Krycí list ZBV

Název Stavby dle SoD: III/10151 Všeštiny a III/10151 Křivousy - Bukol Název stavebního objektu/provozního souboru (SO/PS): III/10151 Křivousy -Bukol; km 6,465 - 9,090	Číslo SO/PS / / pořadí Změny SO/PS: -/01	Číslo ZBV: 2
---	--	-----------------

Změnový list

Název (dílčí) Změny: Změny výměr dle skutečného provedení

PROTOKOL Č. 002/S-25-014**Název zakázky: III/10151 Všestudy**

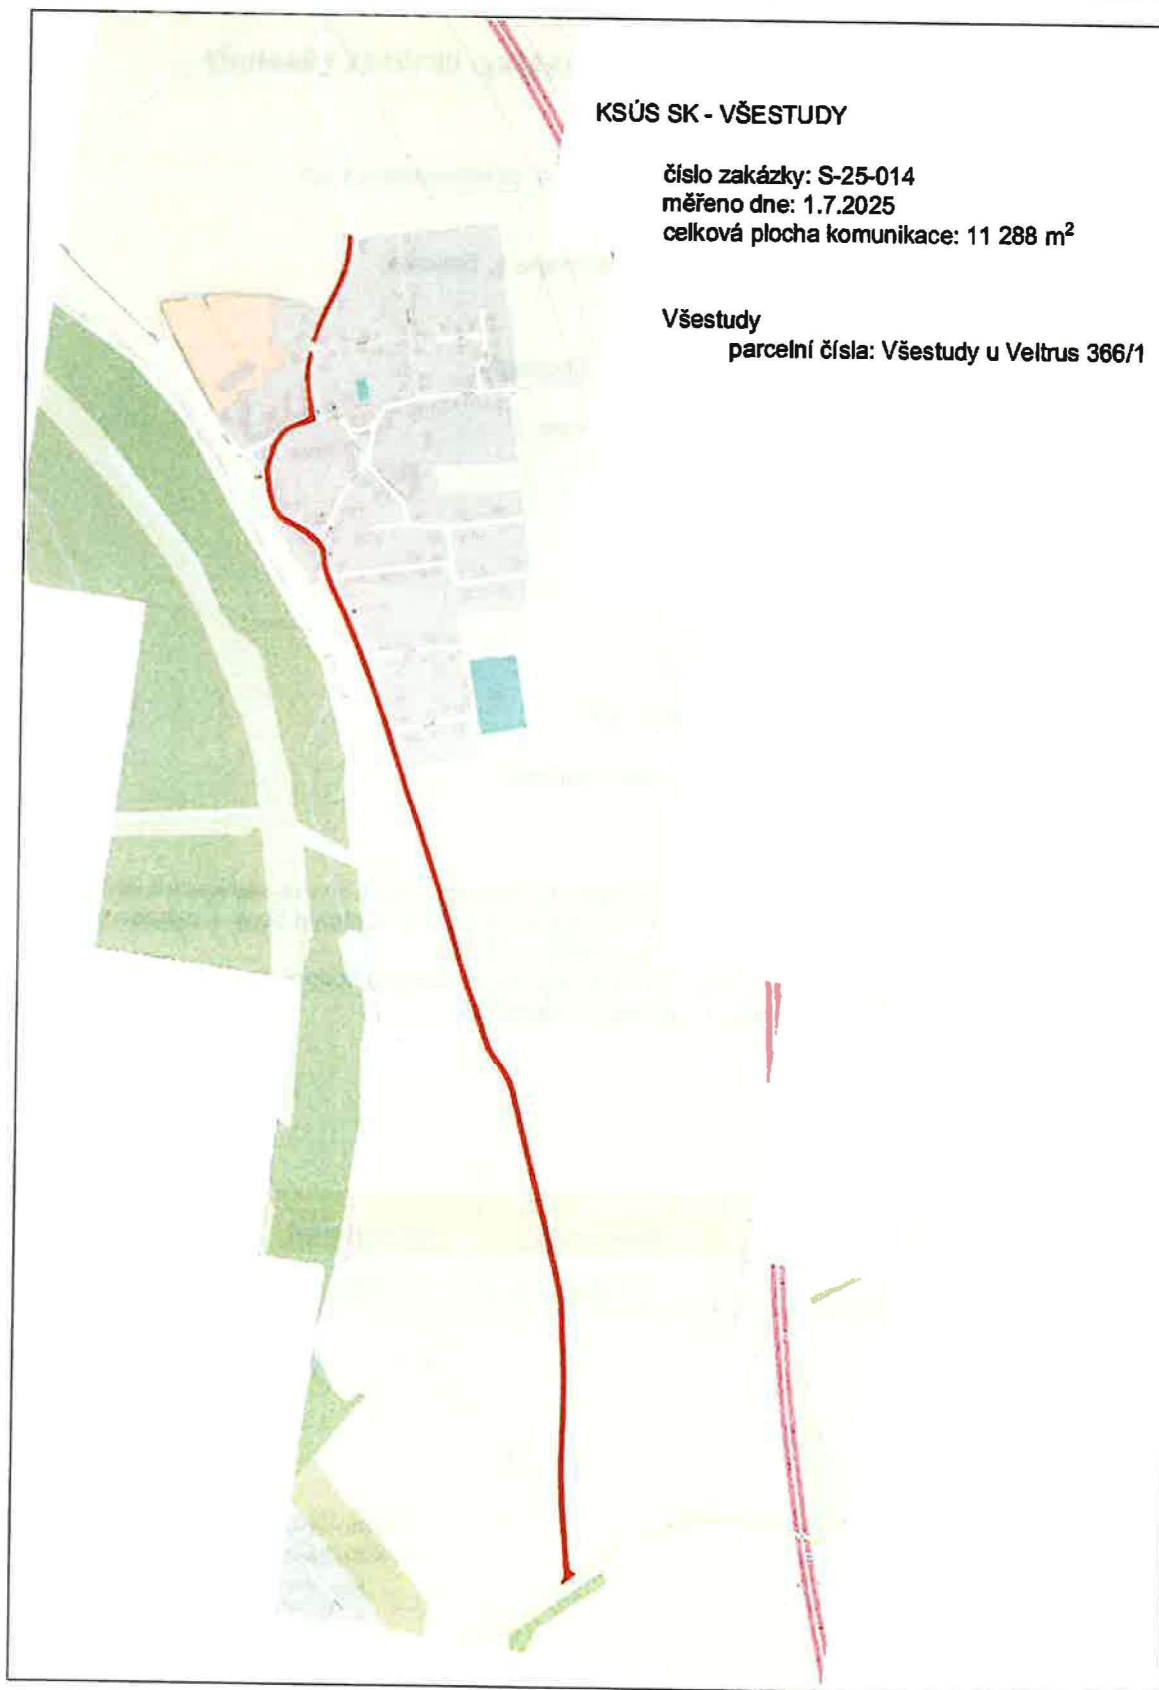
Měření: Bylo provedeno zaměření plochy vrstvy ACO 11+ ve staničení 0,000 km – 2,055 km. Plocha byla měřena po 20 m (2 kontrolní body v každém profilu). Přesnost měření myx 0.003, mz 0.003. Kompletní data využitá k výpočtu uvedených hodnot jsou uložena v archivu firmy a jsou na vyžádání k dispozici.

Konstrukce	Druh vrstvy	Plocha (m2)	Počet profilů	Počet bodů
km 0,000 – 2,055	ACO 11+	11 288	133	266

PROTOKOL Č. 001/S-25-014**Název zakázky: III/10151 Křivousy -Bukol**

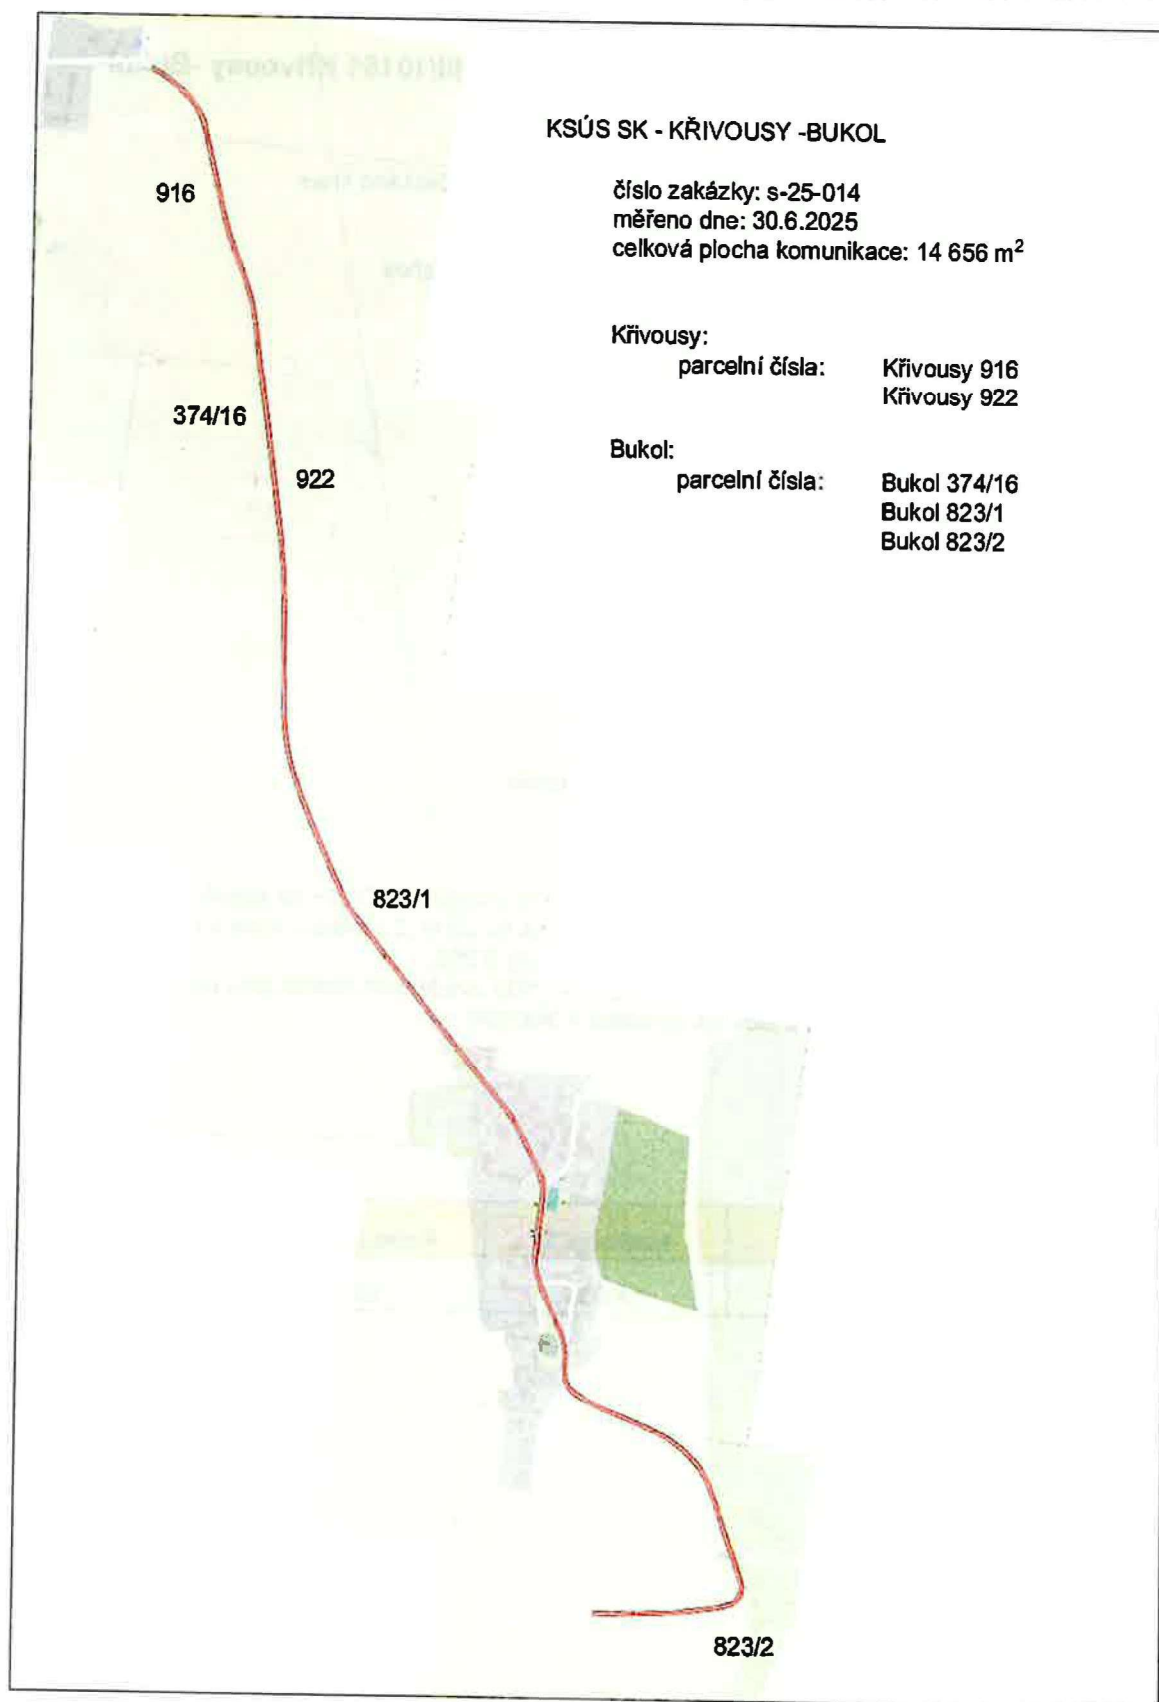
Měření: Bylo provedeno zaměření plochy vrstvy ACO 11+ ve staničení 6,465 km – 9,090 km. Plocha byla měřena po 20 m (2 kontrolní body v každém profilu). Přesnost měření myx 0.003, mz 0.003. Kompletní data využita k výpočtu uvedených hodnot jsou uložena v archivu firmy a jsou na vyžádání k dispozici.

Konstrukce	Druh vrstvy	Plocha (m2)	Počet profilů	Počet bodů
km 6,465 – 9,090	ACO 11+	14 656	137	274
